東海第二発電所

敷地ごとに震源を特定して策定する地震動のうち

海洋プレート内地震について

(コメント回答)

中央防災会議(2013)で新たに考慮された知見

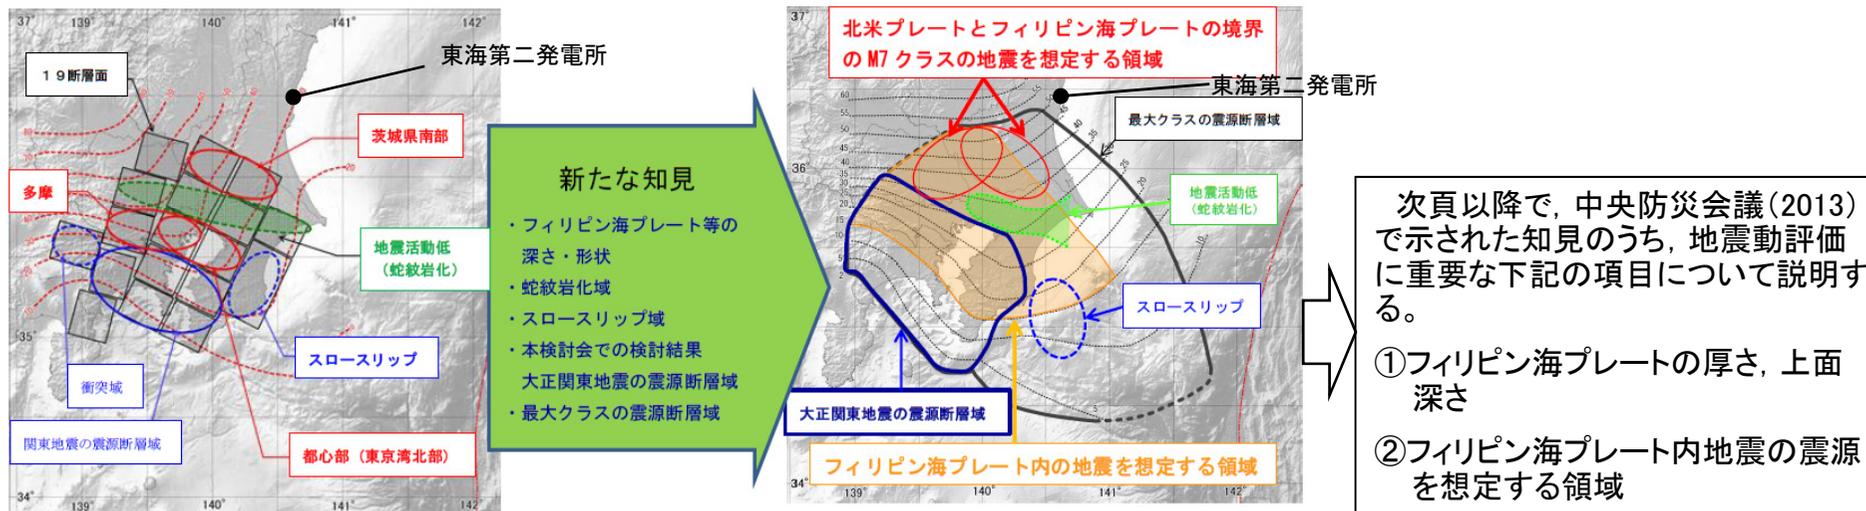
No.	日付	回次	コメント内容	該当箇所
7	平成28年 1月29日	第324回 審査会合	中央防災会議(2013)を採用した根拠を明記するとともに、震源モデルのずれの方向を横ずれとしていることについてさらに説明性を向上すること。	P30~38, 48~52

■中央防災会議(2013)「首都直下のM7クラスの地震及び相模トラフ沿いのM8クラスの地震等の震源断層モデルと震度分布・津波高等に関する報告書」では、中央防災会議(2004)以降の新たな知見を考慮し、フィリピン海プレートの深さ・形状の見直しや各震源の見直しがされている。

大正関東地震の震源断層域の拡大 ⇒ **プレート境界地震の東京湾北部地震、多摩地震を対象外**
⇒ 首都直下の**M7クラスの地震としてフィリピン海プレート内地震を想定**※
※前回検討では、フィリピン海プレート内地震は、その震度分布はプレート境界の地震に震度分布が包含されるとして検討対象外としていた)。
蛇紋岩化の領域の縮小 ⇒ プレート境界型の地震として茨城・埼玉県境地震を追加

地震調査研究推進本部(2009)より抜粋
地震調査研究推進本部(2009)によるフィリピン海プレートの震源断層を予め特定しにくい地震の最大マグニチュード

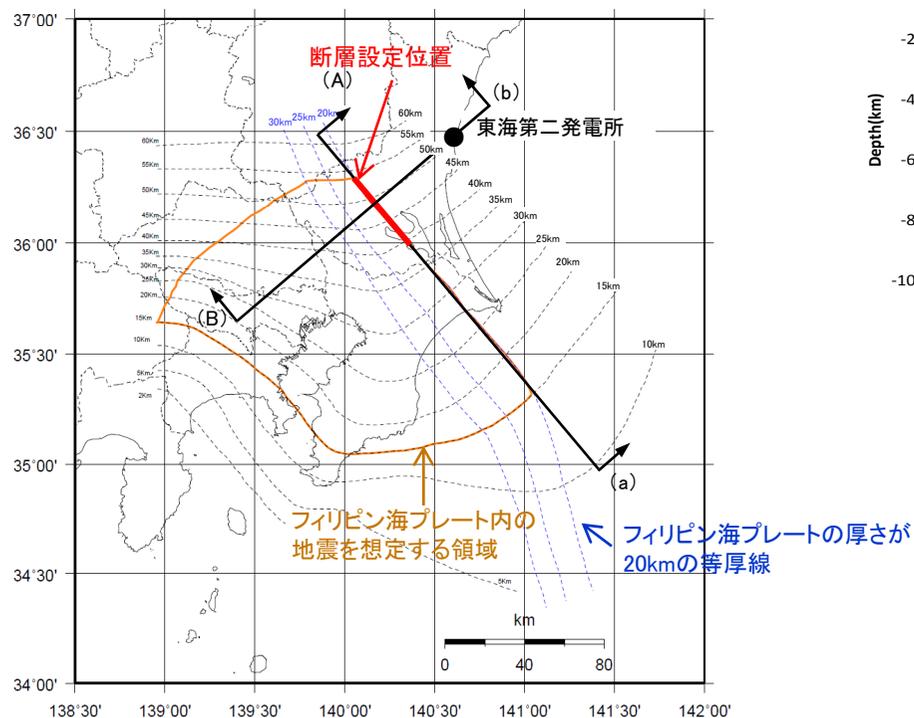
10	平成28年 1月29日	第324回 審査会合	基本震源モデルの規模M7.3の妥当性をより詳細に説明すること。	今回回答	P44～46

茨城県南部において設定する沈み込んだ海洋プレート内地震の規模として、相模トラフ以北で発生した過去の地震の規模を上回る値である中央防災会議(2013)によるM7.3に基づくことは妥当である。

断層設定位置の妥当性に関する検討(1/2)

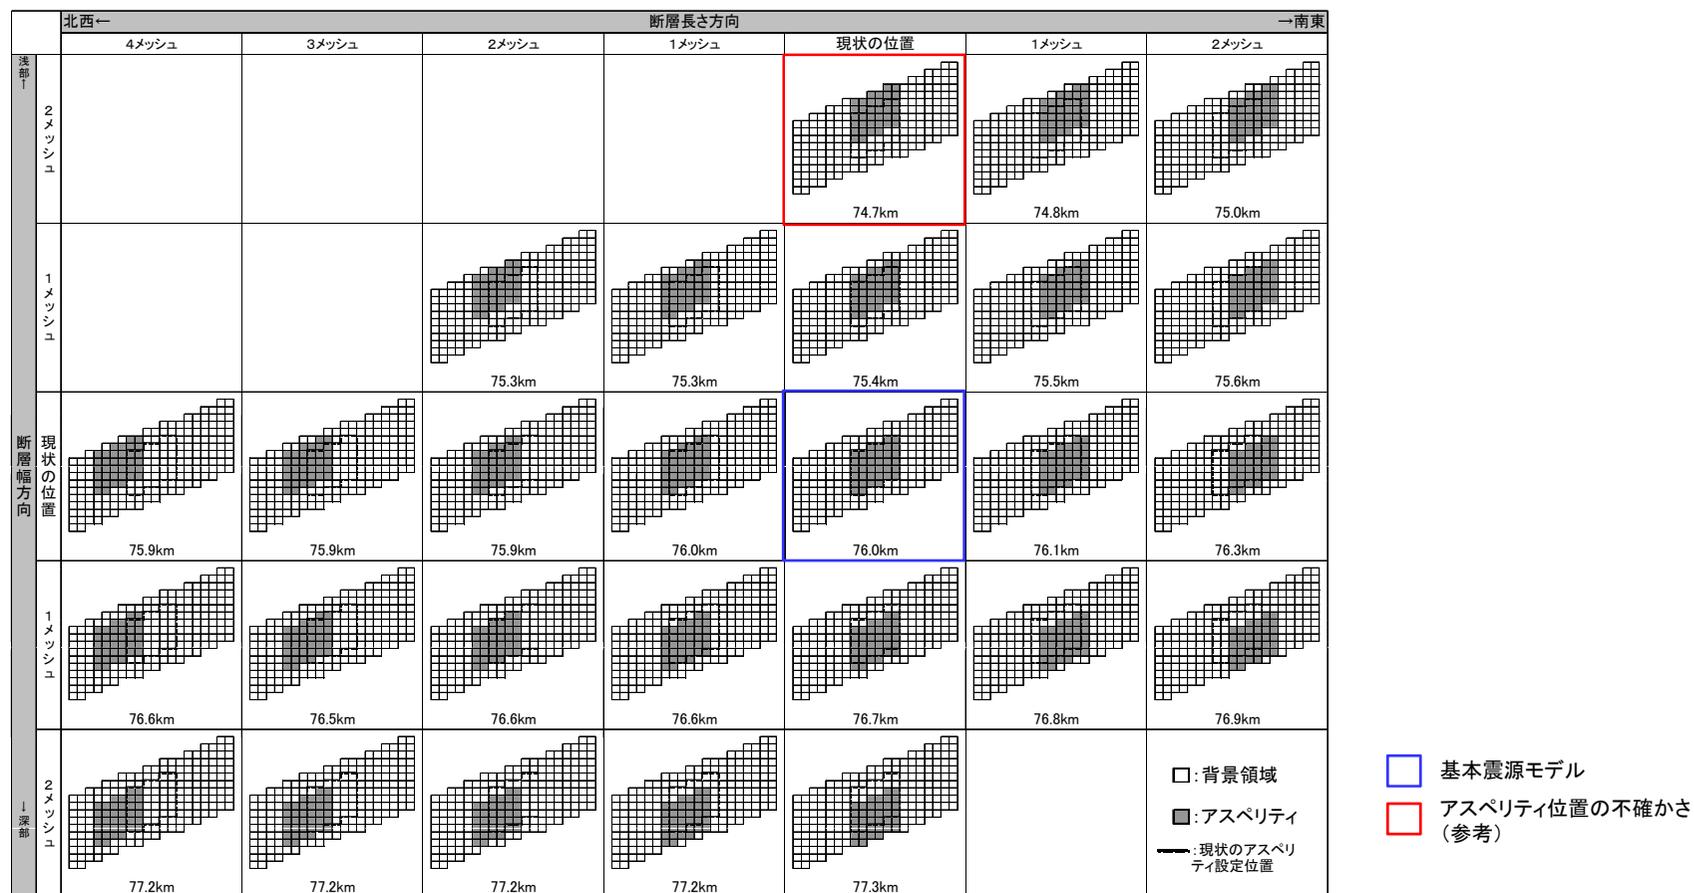
No.	日付	回次	コメント内容	該当箇所
7	平成28年 1月29日	第324回 審査会合	中央防災会議(2013)を採用した根拠を明記するとともに、震源モデルのずれの方向を横ずれとしていることについてさらに説明性を向上すること。	P30～38, 48～52
8	平成28年 1月29日	第324回 審査会合	アスペリティを移動させ等価震源距離を併記することで、断層設定位置が適切な位置となっていることを示すこと。	P56, 57, 73, 74
9	平成28年 1月29日	第324回 審査会合	断層傾斜角やアスペリティ位置等、海洋プレート内地震として考慮すべき不確かさ項目について想定の妥当性を踏まえて整理すること。	P62, 63, 66, 67, 76～81, 86, 88, 99, 100, 103～106
10	平成28年 1月29日	第324回 審査会合	基本震源モデルの規模M7.3の妥当性をより詳細に説明すること。	P44～46

基本震源モデルのアスペリティ位置を断層長さ方向及び断層幅方向にずらした場合の等価震源距離を示す。

基本震源モデルのアスペリティを移動させた際の各等価震源距離についてはそれぞれ大きな差異はなく、断層設定位置が適切となっていることを確認した。
